Rte de Corsy 18, LUTRY, CAMAC no 242549

Constat, analyse du projet de construction IMMOSOL SA vs Tilleul

Mandataire / Client :	lesamisdecorsy, Mme Gomez
Date:	20/08/25
Lieu:	Rte de Corsy 18, LUTRY, CAMAC no 242549.

Situation: plan de situation du futur bâti vs tilleul

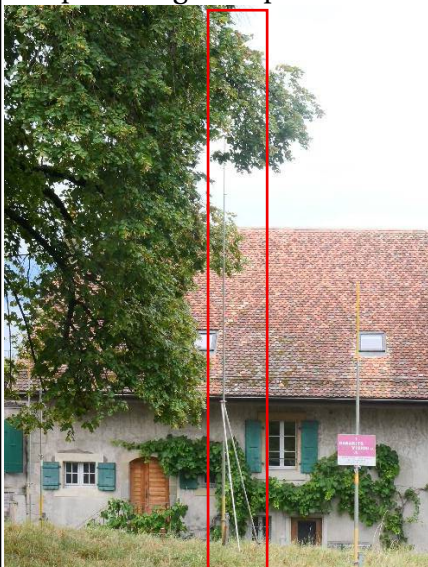
Une partie du gabarit posé se trouve **partiellement** dans le houppier et en très proche en périphérie dans **la partie basse** :

Remarques : pour pouvoir permettre la construction du futur bâti, il faut un espace suffisant pour la création du terrassement. Or celui-ci sera obligatoirement en conflit direct avec le système racinaire et le houppier. En effet, il faut compter 100 à 150cm de plus que le mur du bâti représenté sur le plan.

- 1) Le cercle représentant le tilleul n'est pas représentatif de la réelle envergure du tilleul. Le plan devrait présenter avec précision l'envergure de celui-ci. Ce n'est pas un cercle parfait.
- 2) Les travaux de terrassements ne peuvent se faire sans porter préjudice à la pérennité de l'arbre. Un plan de terrassement le prouverait très simplement
- 3) La norme SIA 318 (aucune construction à l'aplomb de la couronne + 1.5m) ne pas respectée et ne peut l'être.
- 4) Les conséquences de tels travaux sur la pérennité de l'arbre sont particulièrement néfastes: amputation d'une partie de la rhizosphère (porte d'entrée aux pathogènes), élagage des charpentières côté bâti, modification du réseau hydrique existant (terrassement conséquent et donc assèchement du milieu).
- 5) En résumé, tous ces éléments contribuant au déclin potentiel du tilleul.

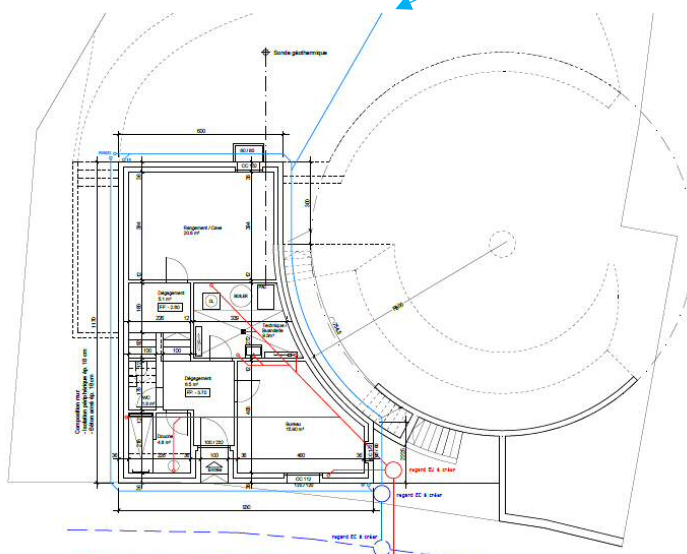
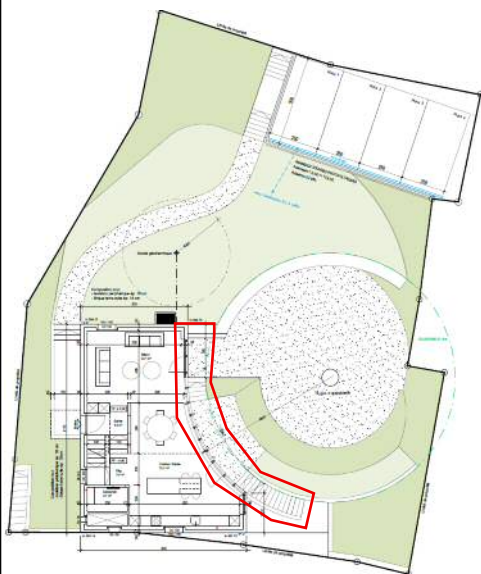
Au vu de la configuration du terrain et du projet, seule une paroi berlinoise ou cloutée pourrait être utilisée. Même cette solution ne permet pas la mise en place des fondations. Un plan de terrassement l'indiquerait clairement ! Le conflit est toujours bien présent avec le tilleul. D'autre part, il serait indispensable de prévoir un matelas pédologique (protection racinaire avant terrassement), ce qui empiète en plus la rhizosphère. Pour rappel, la rhizosphère s'étend bien au-delà de la couronne. Le terrassement est donc problématique à plusieurs niveaux, racinaire et aérien.

Pour la mise des pieux, la foreuse est en conflit avec le houppier, de même la création du coffrage peut rentrer en conflit avec les charpentières de l'arbre.

Autres éléments en conflit avec l'arbre : la création de **l'escalier d'accès**, **le cheminement le long du bâti** depuis la rue au S en périphérie du bâti projeté. Directement en conflit avec la rhizosphère. Et d'autre part, la **canalisation d'eaux claires** passe également en dehors du bâti.
